con la presente si inviano le Osservazioni contro il Progetto di un impianto eolico codice

procedura ID_VIP/ID_MATTIM: 12691 denominato "PITIGLIANO" ubicato nei comuni di Pitigliano (GR)

“Progetto di un impianto eolico denominato “Pitigliano” ubicato nei comuni di Pitigliano (GR) e Sorano (GR) costituito da 20 (venti) aerogeneratori di potenza nominale 7,0 MW per un totale di 140,0 MW con relative opere connesse ed infrastrutture indispensabili”

IMMAGINE n 5. Mappa eolici elaborata dall'Associazione Amici della Terra. La mappa evidenzia il cumulo degli impianti tra Lazio e Toscana.

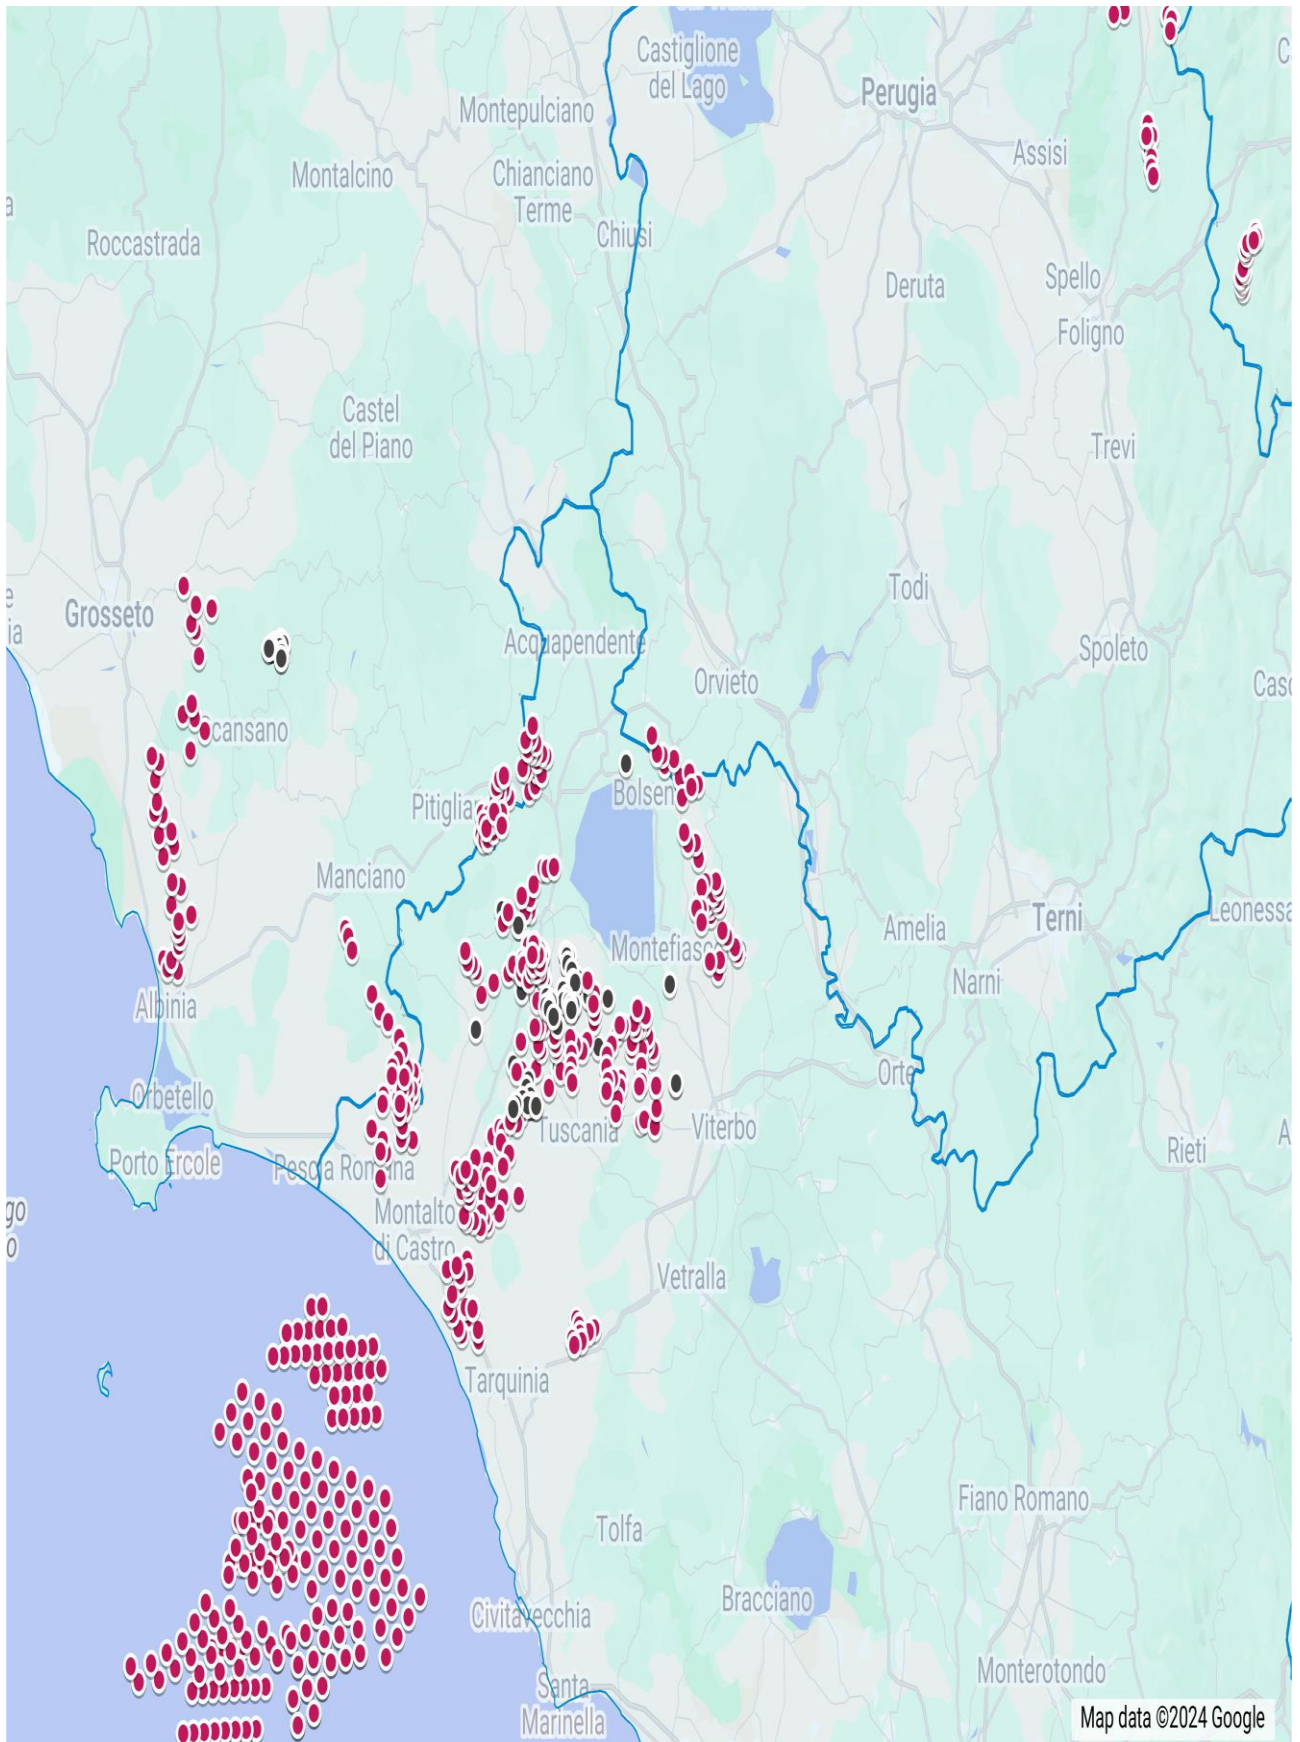
Riguardo al cumulo degli impianti FER, le mappe prodotte dalla proponente riguardano, come già evidenziato, soltanto una parte molto piccola degli impianti FER dell'area intermedia e vasta e in particolare di quelli eolici che contribuiscono a creare un notevole cumulo e la saturazione del territorio tosco laziale. Riguardo al cumulo dei soli impianti eolici si riporta la mappa dell'intervisibilità degli impianti eolici elaborata dall'Associazione nazionale “Amici della Terra”.

IMMAGINE n. 7 Mappa della intervisibilità degli impianti eolici elaborata dall'Associazione nazionale Amici della Terra. La mappa non è aggiornata comunque rende molo bene dell'enorme impatto visivo creato dal cumulo degli impianti.

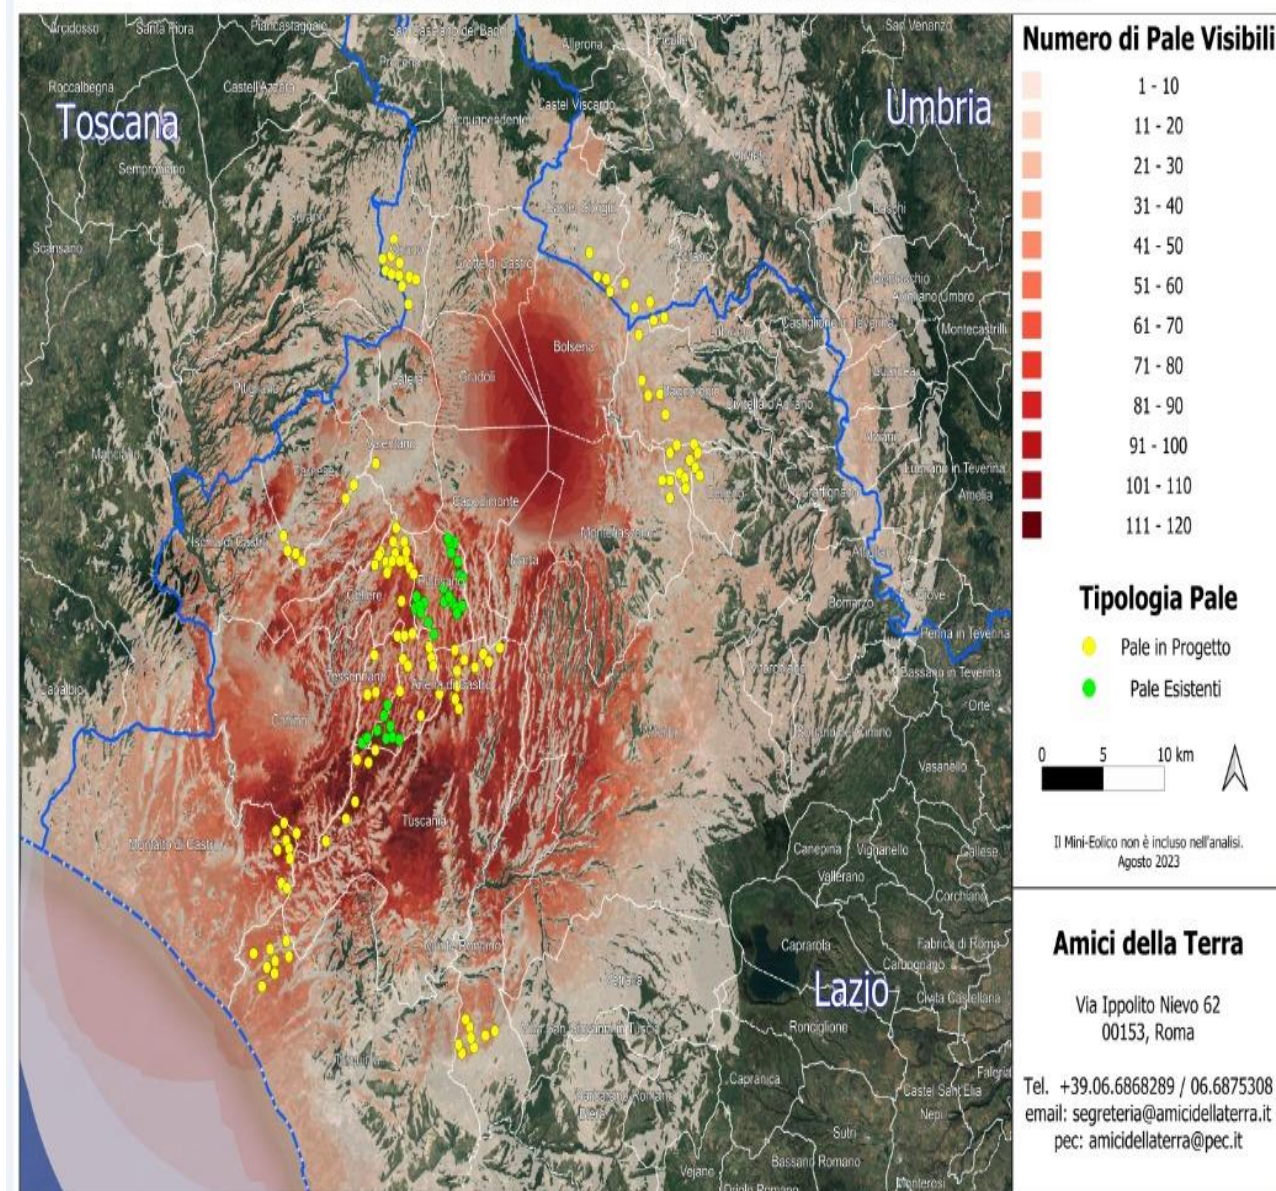
Se agli impianti eolici rappresentati qui sopra che non comprendono sia l'impianto eolico Pitigliano e le altre 14 pale del progetto eolico in verifica amministrativa sempre nel territorio di Pitigliano si aggiungono i migliaia di ettari (7000 fin'ora) di territorio occupato dagli impianti fotovoltaici e agrivoltaici e dalle altre tipologie appare chiaro il numero spropositato degli impianti FER nella bassa toscana e nella Tuscia.
